**AVIS RELATIF À LA PROTECTION
CONTRE LES EVENTUELS EFFETS NOCIFS ET NUISANCES
PROVOQUÉS PAR LES RAYONNEMENTS NON IONISANTS
GÉNÉRÉS PAR DES ANTENNES ÉMETTRICES STATIONNAIRES**

Commune : DINANT - Exploitant : TELENET GROUP

Référence exploitant : NR1138D

Rapport n° 1319 / 2025

Figure 1 : Vue en plan des lieux de séjour et des points de contrôle

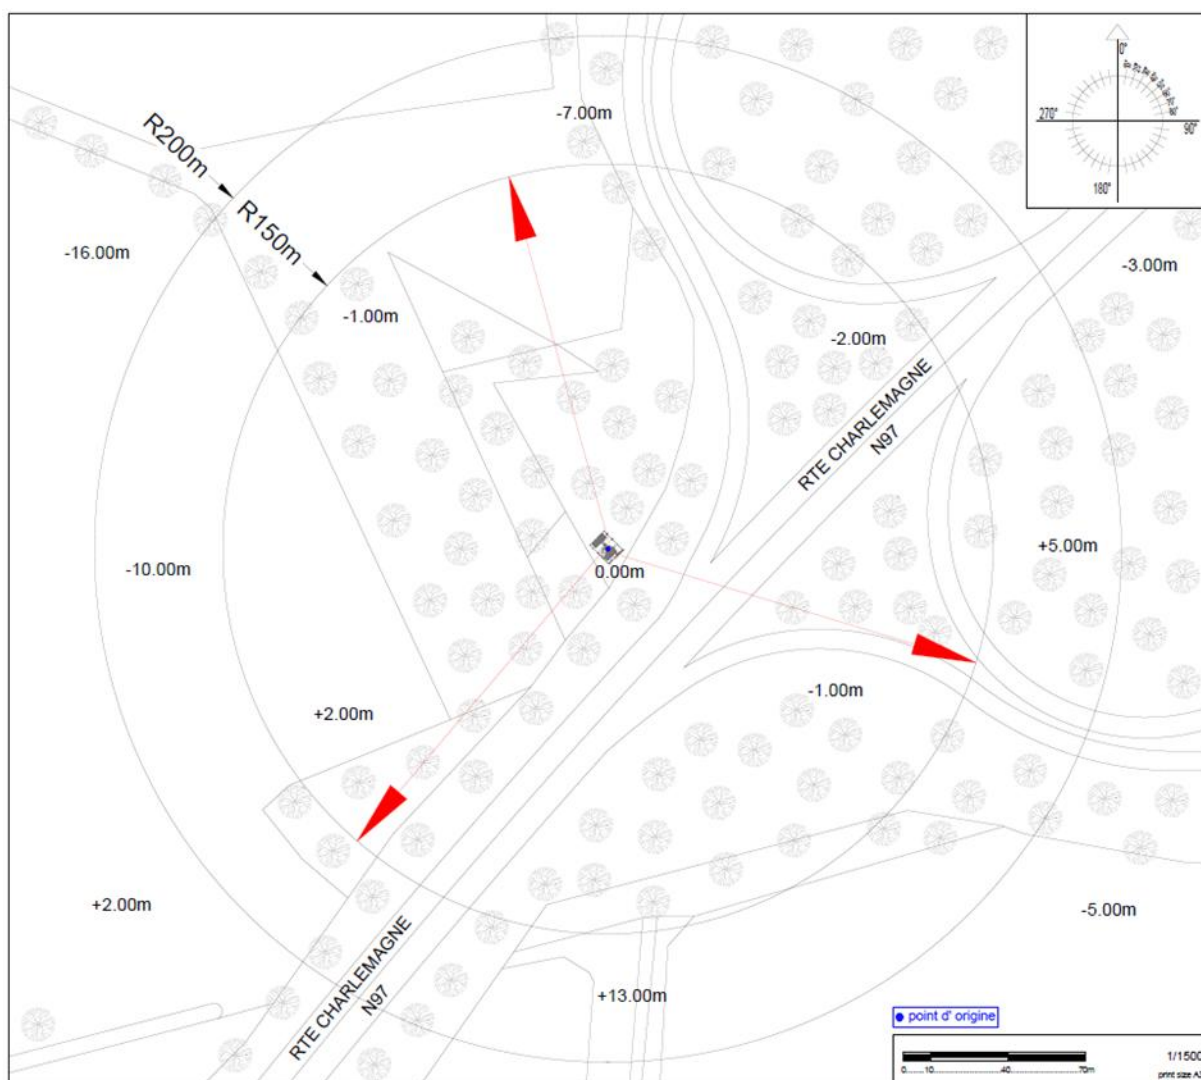
En ce qui concerne les antennes de l'installation mentionnées dans le tableau 1, la distance maximale à laquelle la limite pourrait être atteinte, à l'extérieur, est égale à 91,5 m. S'il n'y a pas de LS à une distance inférieure, les antennes respectent forcément la limite d'immission.

Dans le cas des LS situés à l'intérieur des bâtiments, une atténuation d'obstacle est prise en compte et il en résulte que la distance maximale à laquelle la limite pourrait être atteinte se réduit à 65,1 m.
